Acuerdo 1288 Por el cual se aprueba la incorporación del cambio en los límites de generación y absorción de potencia reactiva de las unidades 1 y 2 de la planta de generación Termovalle y las respectivas curvas de carga

1288

2 Abril, 2020

### Unidad 2

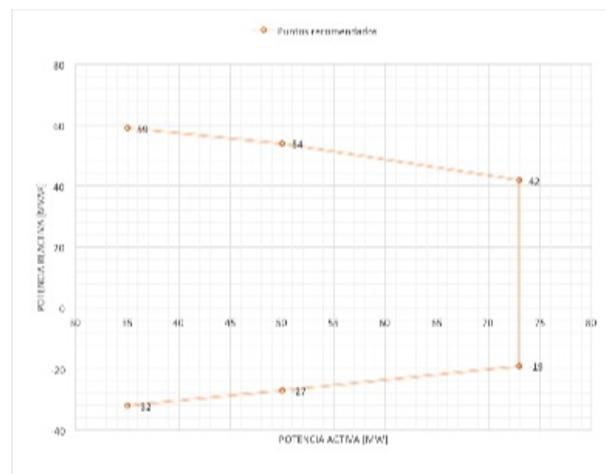
- 1** Aprobar la declaración de una nueva curva operativa de carga de las unidades 1 y 2 de la planta de generación Termovalle, en las que se define la capacidad para entrega y absorción de potencia reactiva

de la unidad en función de la potencia activa generada.

Potencia Activa (MW) Anterior	Potencia Activa (MW)	Potencia Reactiva (MVAR) Anterior	Potencia Reactiva (MVAR)
Punto 1	60	73	57	42
Punto 2	50	50	61	54
Punto 3	35	35	66	59
Punto 4	60	73	-24	-19
Punto 5	50	50	-27	-27
Punto 6	35	35	-32	-32
